Allegato "A" alla Deliberazione della Giunta Regionale n. 9-2213
in data 24-9-2009 relativa all'approvazione della Variante 2003 del P.R.I.C.M.
vigente relativa al Comune di GAIOLA (CN)

Elenco modificazioni introdotte "ex officio" ai sensi dell'11° comma dell'art. 15 della
L.R. 5.12.1977 n. 56 e s.m.i.

Fig. 1 - Stralcio nord-ovest della Carta di Sintesi sulla base della Tav. V
1/10.000 (non in scala)

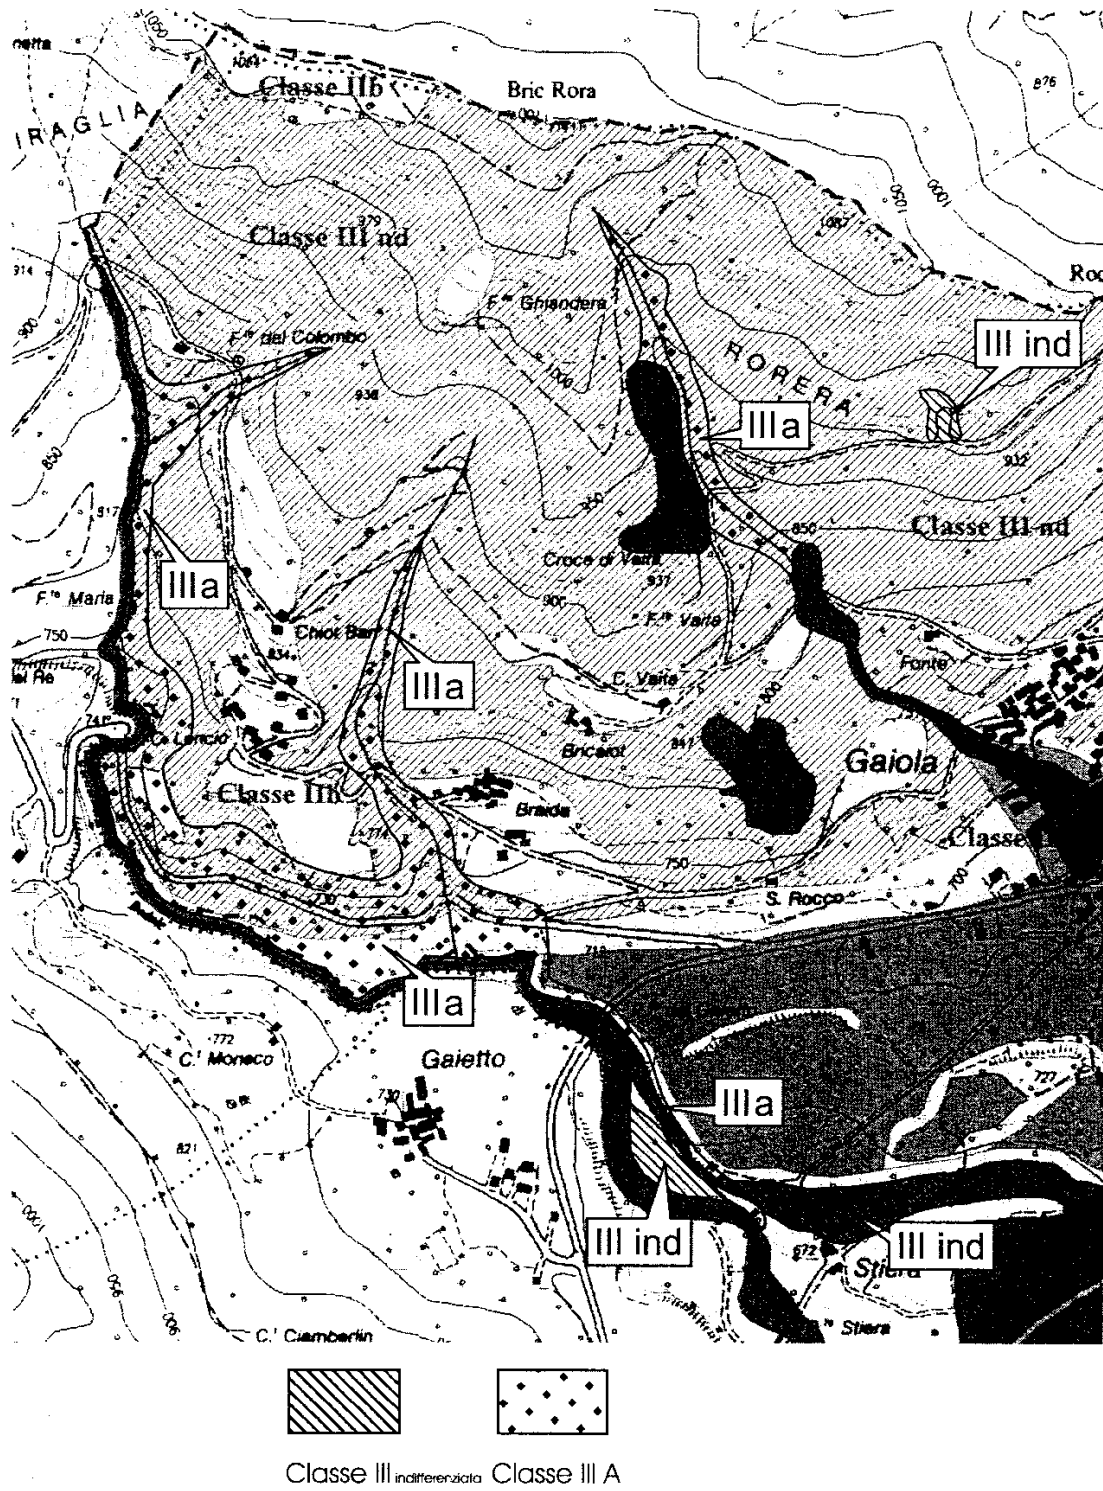
- i limiti della "Carta di Sintesi della pericolosità geomorfologica e dell'idoneità all'utilizzazione urbanistica" (Tav. V in scala 1/10.000) devono intendersi modificati secondo le seguenti 5 schede grafiche, Fig. 1-2 redatte in scala 1:10.000 e Fig. 3-4-5 redatte su base cartografica della tavola 5.2 a scala 1:2.000:
